**Avis délibéré de l’Autorité environnementale
sur la création de deux créneaux de
dépassement sur la RN 147 à Berneuil et
Chamborêt (87) – Actualisation de l’avis 2020-59**

n°Ae : 2022-20

Avis délibéré n° 2022–20 adopté lors de la séance du 9 juin 2022

Figure 1 : Typologie des trafics (Source : dossier)

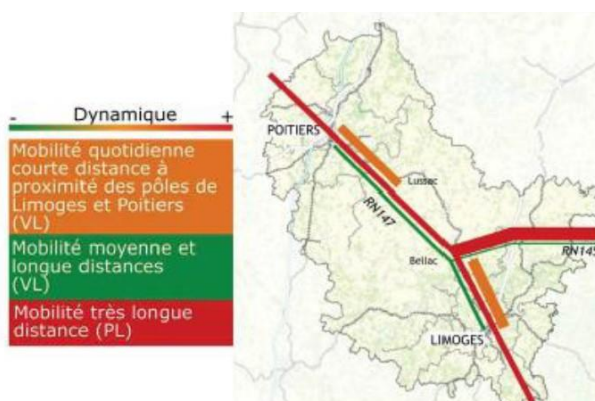
Pour la justification d'hypothèses de trafic (+ 1,1%/an pour les véhicules légers (VL) longue distance ; -0,7%/an pour les VL courte distance et +0,4%/an pour les PL), le dossier indique « *Il est cohérent d'utiliser ici ces hypothèses à l'échelle nationale puisque une grande partie du trafic de la RN 147 est constitué de trafic de transit, effectuant des déplacements à l'échelle régionale voire nationale* ». L'Ae observe que la croissance estimée des trafics constituerait une inflexion par rapport aux tendances actuelles marquées par une stagnation voire une légère diminution. Elle avait déjà relevé cette contradiction dans l'avis de cadrage préalable n°2021-89 concernant le projet de mise en concession autoroutière de l'itinéraire Poitiers-Limoges.

Cette analyse est également en contradiction avec le constat présenté dans la demande de dérogation à la protection des espèces protégées (schéma ci-dessous) qui indique une forte part de trafic local pour les véhicules légers (déplacements domicile-travail), confirmé oralement par le maître d'ouvrage. Le développement de la part de poids lourds devrait être analysé par rapport à des stratégies d'évitement des itinéraires autoroutiers, d'autant qu'ils sont évoqués comme source importante d'inconfort.

L'incohérence soulevée dans l'avis n°2020-59 n'est donc pas levée, ce qui ne permet pas de fiabiliser l'analyse de la plupart des impacts.

L'Ae réitère sa recommandation d'analyser la cohérence entre les différentes données de trafic du dossier et d'explicitier les hypothèses prises pour l'analyse des effets du projet en matière de bruit, de qualité de l'air et d'émissions de gaz à effet de serre.
